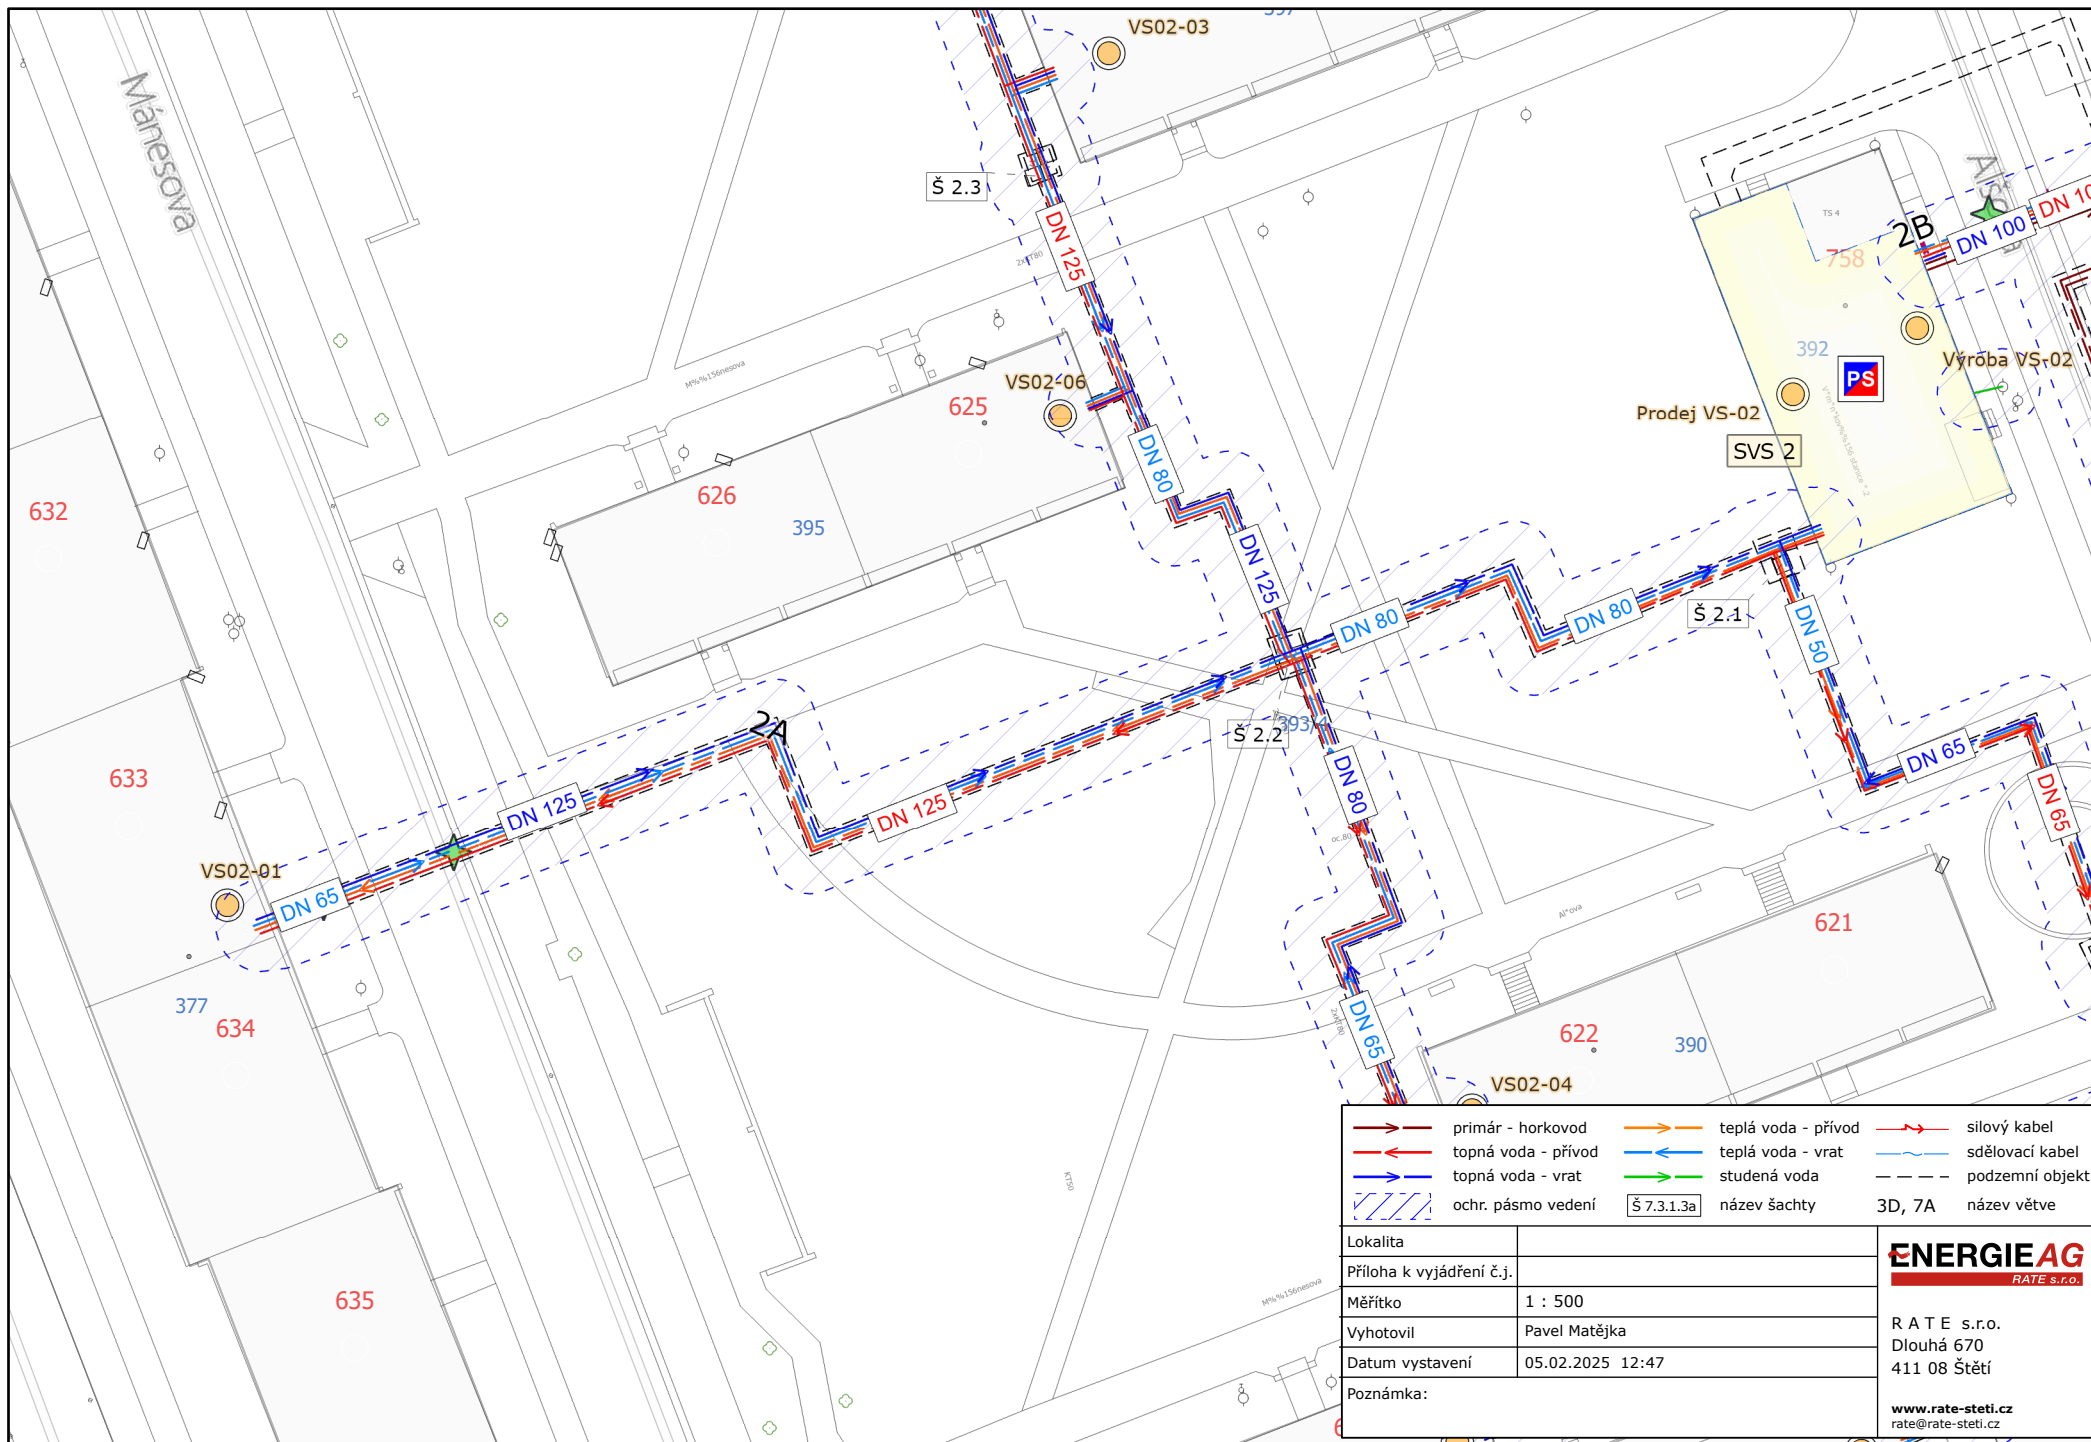
Rádi bychom Vás upozornili, že v dané lokalitě se nacházejí vedení našich rozvodných tepelných zařízení, konkrétně topné kanály, a proto je možné v místě vedení kanálů hloubit otvory pro sloupky oplocení maximálně do hloubky 0,5 m a to pouze ručně. Dál Vás betonový kanál stejně nepustí. Ochranná pásma a přesné vedení našich rozvodů naleznete v přiložené situaci, jsou vymezena vzdáleností 2,5 metru od rozvodu tepelné energie ve všech směrech. Nicméně s instalací plotu a herních prvků dětského hřiště souhlasíme. V případě havárie bychom sice museli tyto dočasně rozebrat, ale po opravě zase dáváme vše do původního stavu – jak nám nařizuje legislativa.

Před započítáním prací je nám prosím zavolejte kvůli vytýčení naší podzemní technické infrastruktury v zájmovém území. Přesně Vám barvičkami na zemi vyznačíme, kudy kanály vedou.
